# Shearwater Teric

## Versionshinweise zur Firmware

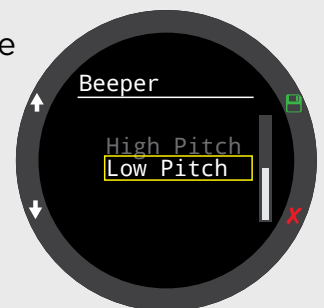
**NEU** Neue Signalgeberoption mit geringerer Frequenz, die für manche Benutzer eventuell einfacher zu hören ist.

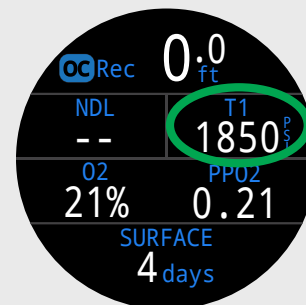
**VERBESSERUNG** Im OC Rec-Standardlayout kann die ZzOF-Position (oben rechts) durch eine alternative Anzeige ersetzt werden.
